„Nábřeží řeky Svatky – Realizace protipovodňových opatření města Brna – etapy VII a VIII“

VYSVĚTLENÍ, ZMĚNA NEBO DOPLNĚNÍ ZADÁVACÍ DOKUMENTACE

Vysvětlení zadávací dokumentace č. 1 ze dne 29. 3. 2021

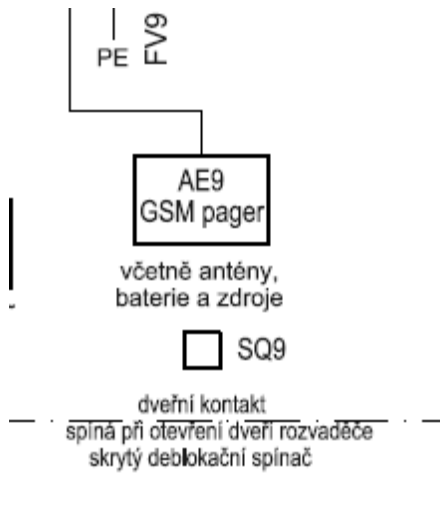
Dotaz č. 13

V technické zprávě D_09_300 je uvedeno:

Ve výkresové části je dále zobrazeno:

Může zadavatel potvrdit, že přes GSM zařízení nebude možné dálkově ovládat čerpadla a servopohony na hradidlech, tj. jejich ovládání budou možné pouze ručně na rozvaděči?

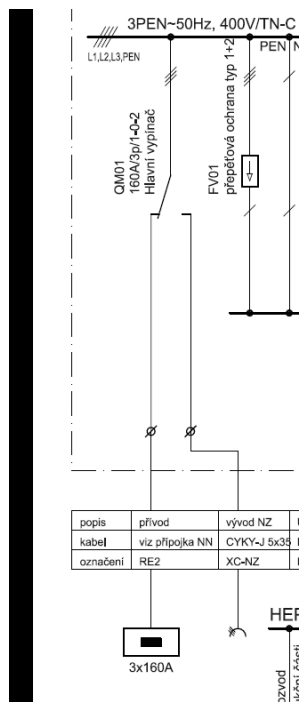
Dotaz č. 14

Ve výkrese rozvaděče RM2 v částech D_09_300 není uveden parametr pro použití přívodky pro napojení motorgenerátoru:

Žádáme zadavatele o doplnění této chybějící informace

03 - SO 07.07 Revitalizace řeky - úprava dna v km 37,055 - 39,910

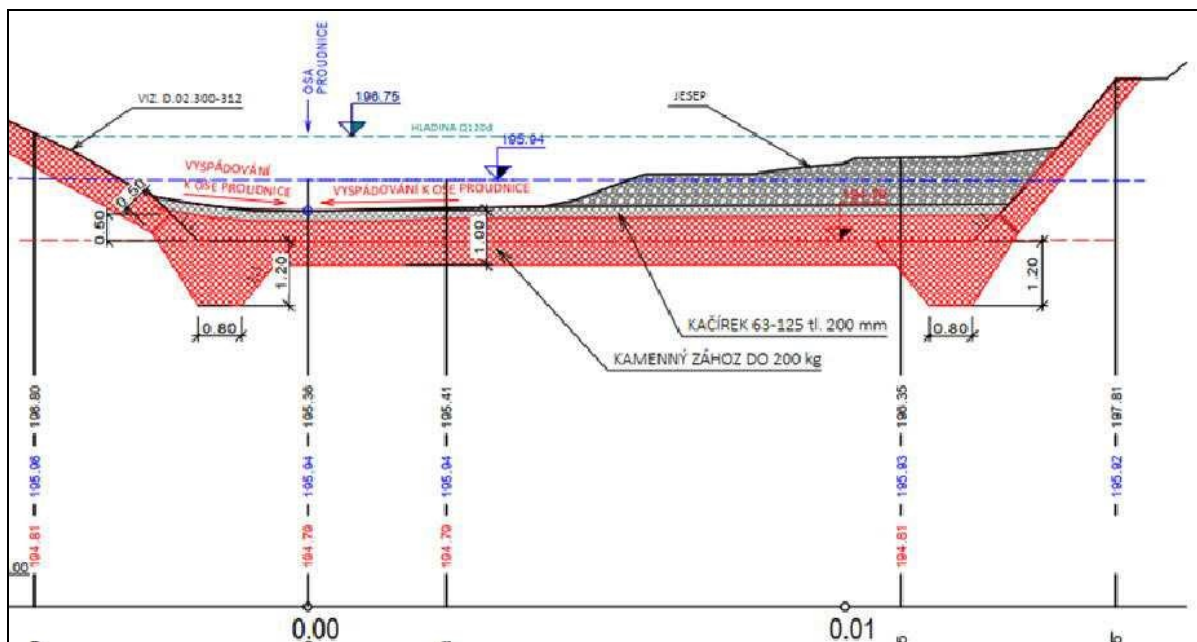
V PD je uveden kačírek 63-125. Ve výkazu výměr je uvedena frakce 0-125. Lze použít kačírek s příměsí prachových částic dle výkazu výměr nebo je nutné dodržet frakci 63-125?
